**COMITATO VALUTAZIONE DI IMPATTO AMBIENTALE**

**Parere n. 10 della Seduta del 04.09.2023**

**OGGETTO:** Ditta: CASA VINICOLA BOTTER CARLO & C. SPA.  
Sede via L. Cadorna, 17 30020 Fossalta di Piave (VE)  
Intervento: Ampliamento del depuratore della cantina vinicola  
Procedura di verifica di assoggettabilità a VIA ai sensi dell'art.19 del D.lgs. n. 152/2006 e s.m.i.

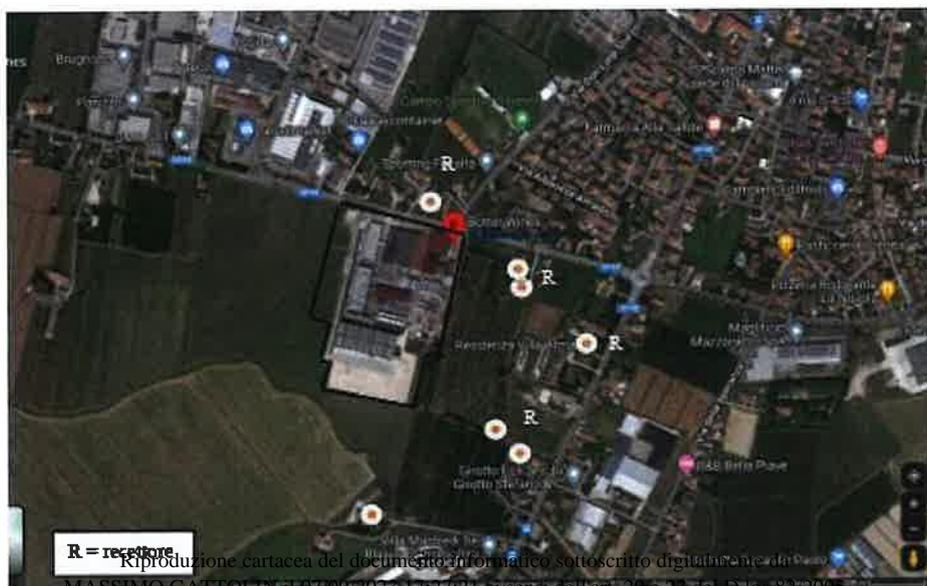
In fase istruttoria, rispetto a quanto riportato nel documento, è stato riscontrato che "Il livello sonoro misurato nel punto 1 con i frighi accesi è risultato pari a 63 dB(A). Non sono stati valutati i corrispondenti livelli sonori presso il ricettore più prossimo al punto di misura 1, presso il quale non si può quindi escludere a priori il superamento del limite differenziale. In tutti i punti di misura il livello sonoro attribuito alle sorgenti è espresso come livello statistico L95, per escludere il contributo dei transiti veicolari.

Tale assunzione non è sempre corretta: nella misura nel punto 2 in periodo notturno (file 6), ad esempio, si osserva che in assenza del contributo dell'evento che si manifesta a circa 90 secondi (presumibilmente un transito), il livello equivalente (running Leq) si assesta sui 51 dB(A) > L95. Nei punti di misura 2 e 3 si rileva inoltre la presenza di componente tonale a bassa frequenza in periodo notturno, pari a 150 Hz, penalizzabile con 6 dB(A), con conseguente possibile superamento dei valori limite di emissione per le classi acustiche V (pari a 55 dB(A)) e III (pari a 45 dB(A)). Non è fornita documentazione di progetto del locale dove verranno installati i compressori dalla quale sia possibile desumere le proprietà di abbattimento dei livelli sonori."

È stato richiesto un aggiornamento della documentazione sulla base delle indicazioni sopra riportate.

**Indicazione dei punti di misura**

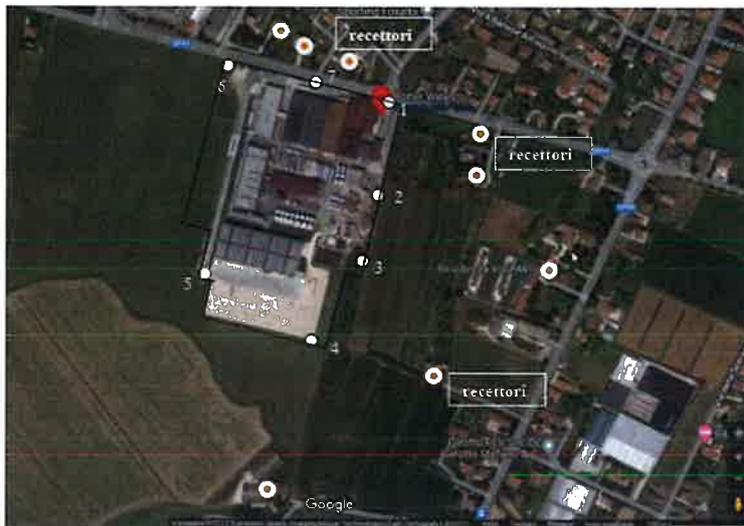
Nelle considerazioni presenti nella prima relazione si dichiarava che *“dall’esame dei risultati risulta che in tutti i punti di misura viene rispettato il valore limite di emissione diurno di 65 dB(A) previsto per la classe V dalla zonizzazione acustica del territorio redatta dal Comune di Fossalta di Piave, anche per il limite di emissione notturno di 55 dB(A) non risultano superamenti; anche se nel punto di misura 2 probabilmente non si può escludere che a causa della componente tonale e in bassa frequenza il valore limite di emissione possa essere superato. Il clima acustico della zona è determinato soprattutto dal rumore proveniente dal traffico veicolare lungo la strada provinciale”*.

Individuazione delle principali sorgenti sonore e previsione di impatto acustico: dall’esame del progetto è emerso che all’esterno dei fabbricati produttivi non saranno installate nuove sorgenti sonore fisse e saranno rimossi n°2 compressori attualmente in uso per essere posizionati all’interno dell’apposito locale. All’interno del fabbricato dell’azienda i macchinari rimarranno invariati. Come sorgenti sonore del depuratore si individuano le pompe necessarie alla movimentazione dei fluidi e le soffianti (compressori) necessari per la produzione di aria compressa.

In risposta a tale richiesta sono state svolte ulteriori tre misure di rumore. Relativamente alla rumorosità che
